MINISTERIO DE ENERGÍA Y MINAS
Resolución Directoral

Nº 0238-2026-MINEM/DGAAE

Asunto : Informe de evaluación final de la Modificación del Estudio de Impacto Ambiental semidetallado del proyecto "Parque Eólico Caravelí y su Interconexión al SEIN", presentado por Eólica Caravelí S.A.C.

Imagen N° 1. Subestación Elevadora

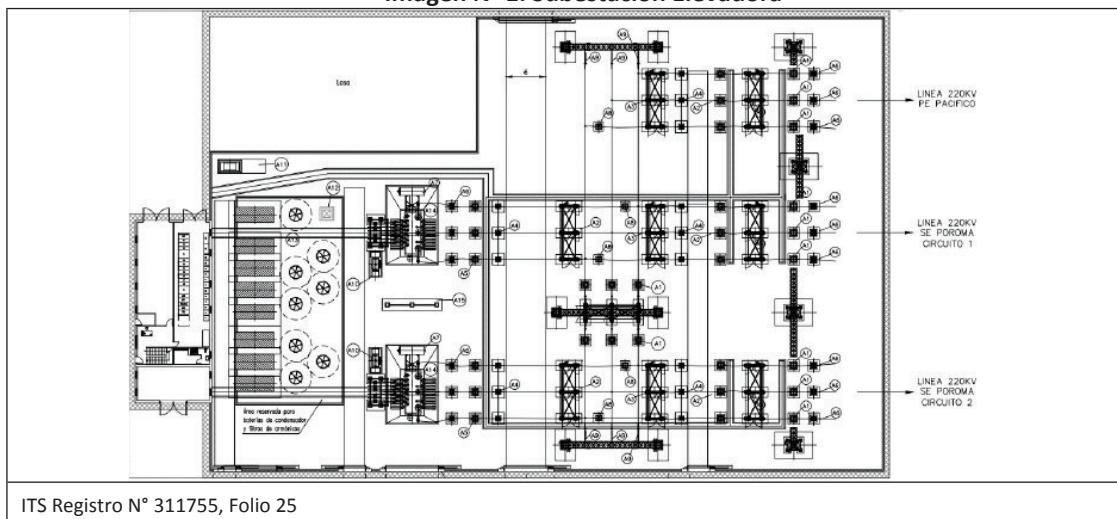
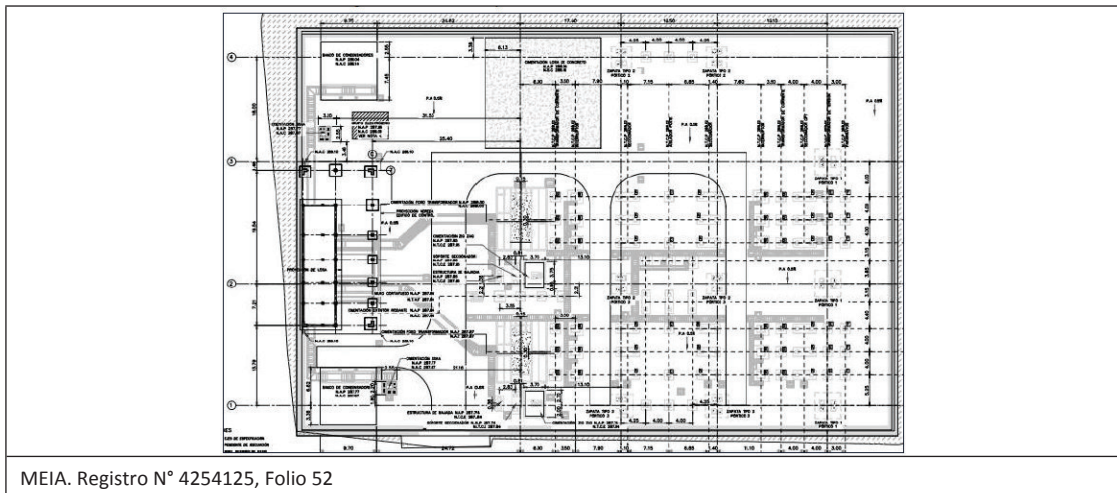
En la sección E. “Subestación Elevadora y Edificio Eléctrico y de Control” (Registro N° 4254125, Folio 51-54), el Titular indicó que no existen modificaciones técnicas en la Subestación Elevadora (en adelante, SE) (Folio 51); sin embargo, propone un incremento de su superficie de 0,55 ha a 0,70 ha, mostrando además una redistribución de componentes en la SE respecto al ITS aprobado, lo cual no ha sido justificado técnicamente, como se muestra a continuación:

Asimismo, no se precisó la capacidad total de transformación (MVA), ni se detalla el inventario de equipos (transformadores de potencia y de medida). Se omite información sobre el tipo y volumen de aislantes y refrigerantes (aceite dieléctrico y gas SF_6). Además, se advierte inconsistencias en relación al equipamiento a instalar, como es el caso del patio en 220 kV donde se prevé la instalación de dos (2) transformadores trifásicos de potencia y nueve (9) transformadores de potencia (Folio 53).

Al respecto, el Titular debe: a) justificar el incremento de la superficie de la SE de 0,55 ha a 0,70 ha; b) realizar un análisis detallado y comparativo de la distribución y configuración de la SE aprobado en el EIA-sd del Proyecto e ITS versus lo construido y especificar la capacidad total de transformación (MVA) de la subestación; c) presentar el Diagrama Unifilar y el Layout (plano de distribución) de la SE, detallando la ubicación del edificio de control y las áreas de servicios; d) listar el equipamiento electromecánico, el tipo de refrigerante y su volumen, e) describir las características técnicas de la SE por nivel de tensión y de los ambientes de servicio; y, f) aclarar el alcance de la MEIA-sd del Proyecto respecto a la SE y retirar cualquier modificación que ya fue ejecutada.

Respecto al literal c), con Registros N° 4350942 y N° 4383521 (Anexo 4.2), el Titular adjuntó los planos 23-8005-01. PG-01-01 ("Esquema Unifilar General") y G69112-T056B-S109 ("Subestación Caravelí 220 kV/34.5 kV Disposición física – Planta, corte y detalles"), que incluyen la ubicación del edificio de control y áreas de servicios e incorporan georreferenciación en coordenadas UTM Datum WGS-84.
